LuK Service Info

Part Nr. 228 0007 16 – 280/280mm TGU6

TB1024

Info: New design / Neues Design / Nouvelle conception / Nuevo diseño / Nuovo disegno / Nuovo segno

Art.-Nr.:228 0007 16

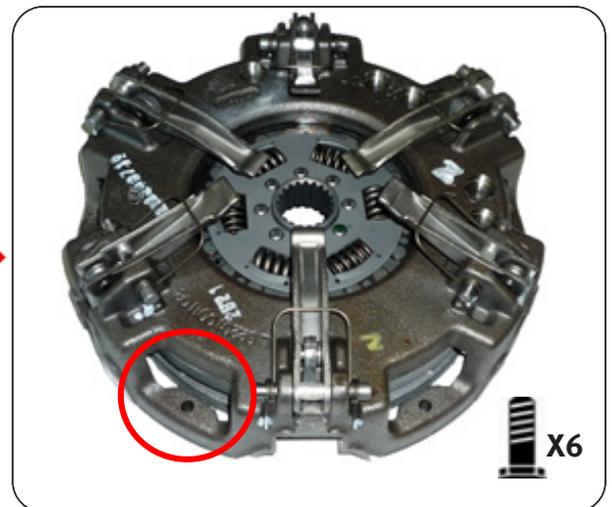
This new design utilises the latest clutch technology, using a vented housing for improved cooling and heat dispersal. Fully interchangeable with existing clutches with no modifications required to vehicle or flywheel. A new fixation bolt set 411 0033 11 6 x M8 x 1,25 x 45mm + Conical washer is supplied with new designs to accommodate the lower housing.
